**AVIS RELATIF À LA PROTECTION
CONTRE LES EVENTUELS EFFETS NOCIFS ET NUISANCES
PROVOQUÉS PAR LES RAYONNEMENTS NON IONISANTS
GÉNÉRÉS PAR DES ANTENNES ÉMETTRICES STATIONNAIRES**

Commune : COURCELLES - Exploitant : ORANGE

Référence exploitant : 312C1_1 / 32312C1_1 / 42312C1_1

Rapport n° 2721 / 2023

Figure 1 : Vue en plan des lieux de séjour et des points de contrôle

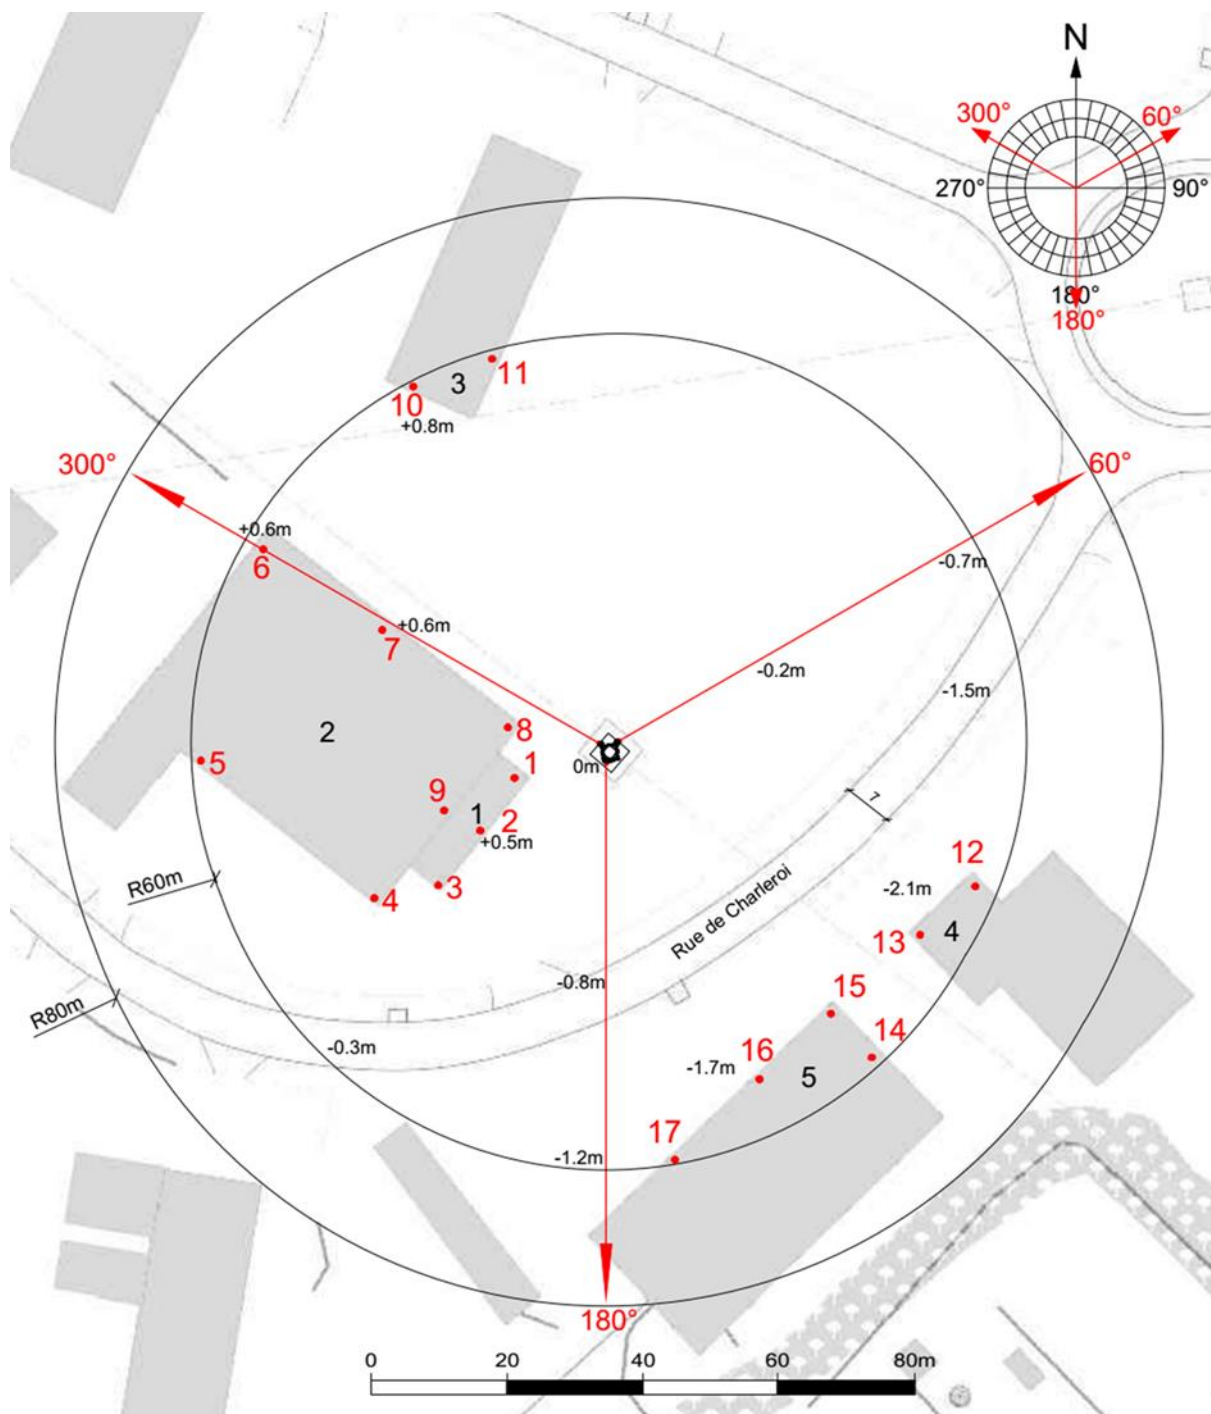
Les fréquences d'émission, la puissance rayonnée par chacune des antennes et leur gain permettent de déterminer le rayon de la zone à analyser. Tout dépassement de la limite par installation est exclu en dehors de cette zone. Le tableau 2 reprend les 35 LS² pour lesquels l'indice d'exposition est le plus élevé. Les différentes colonnes indiquent :

- le numéro du point de contrôle repris sur un des plans de la figure 1;
- le numéro du LS dans lequel se trouve le point de contrôle de la 1^{ère} colonne ;
- l'atténuation d'obstacle prise en compte pour le calcul de l'indice d'exposition dans le LS ;
- le résultat du calcul de l'indice d'exposition.

En ce qui concerne les antennes de l'installation mentionnées dans le tableau 1, la distance maximale à laquelle la limite pourrait être atteinte, à l'extérieur, est égale à 67,6 m. S'il n'y a pas de LS à une distance inférieure, les antennes respectent forcément la limite d'immission.

Dans le cas des LS situés à l'intérieur des bâtiments, une atténuation d'obstacle est prise en compte et il en résulte que la distance maximale à laquelle la limite pourrait être atteinte se réduit à 47,9 m.

Les résultats de l'évaluation décrite au paragraphe 4 indiquent que les antennes émettrices stationnaires de l'installation faisant l'objet du présent avis ne produisent pas, dans un lieu de séjour, un rayonnement électromagnétique maximum supérieur aux limites fixées à l'article 4 du décret.

En conclusion, les antennes émettrices stationnaires faisant partie de l'installation référencée dans le paragraphe 2 et dont les caractéristiques techniques sont résumées dans le tableau 1 **respectent les limites d'immission** fixées à l'article 4 du décret du 8 décembre 2022 (M.B. du 16.12.2022) modifiant le décret du 3 avril 2009 relatif à la protection contre les éventuels effets nocifs et nuisances provoqués par les rayonnements non ionisants générés par des antennes émettrices stationnaires.

Figure 2 : Vue en plan des installations d'antennes dans un rayon de 300 mètres autour de l'installation faisant l'objet de la demande d'avis

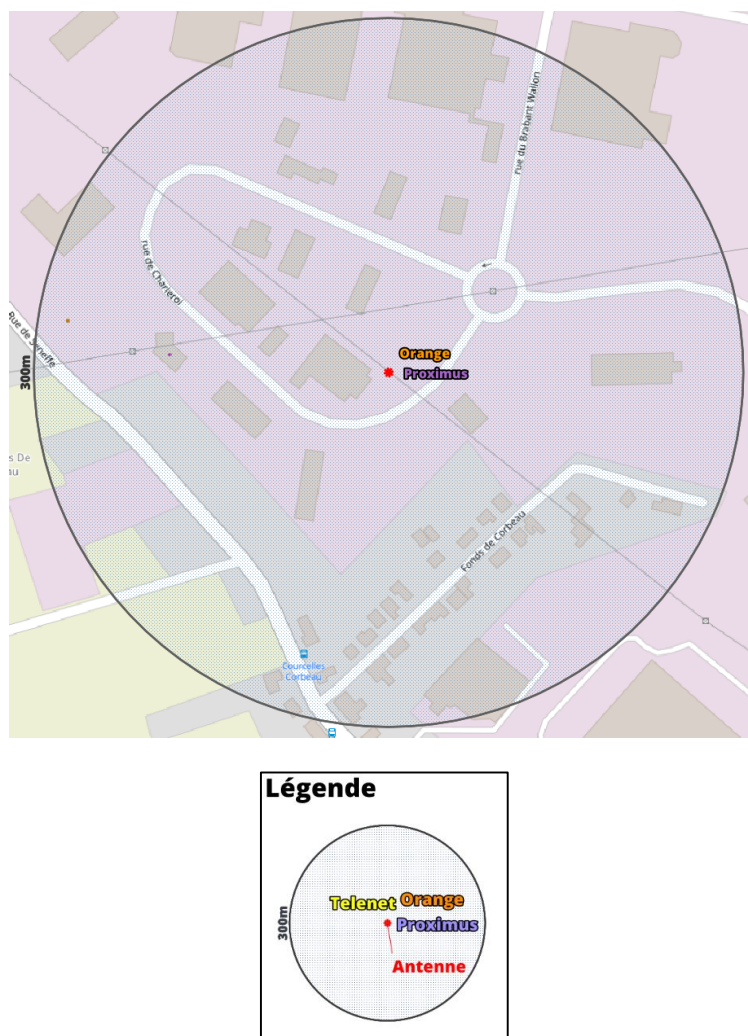
Le plan en projection verticale de la figure 2 indique la localisation des antennes actives éventuelles visées par le décret et situées dans un rayon de 300 mètres autour de l'installation référencée dans le paragraphe 2. Les données de localisation de ces antennes et les avis correspondant sont accessibles via le cadastre en ligne des antennes émettrices stationnaires⁶.

Compte tenu du nombre d'installations localisées dans la figure 2, il apparaît que l'intensité du rayonnement électromagnétique généré, dans les lieux de séjour situés à proximité de l'installation référencée dans le paragraphe 2, par l'ensemble des antennes émettrices stationnaires de l'ensemble des exploitants du même site d'antennes émettrices stationnaires respecte la limite fixée à l'article 4, § 2 du décret.
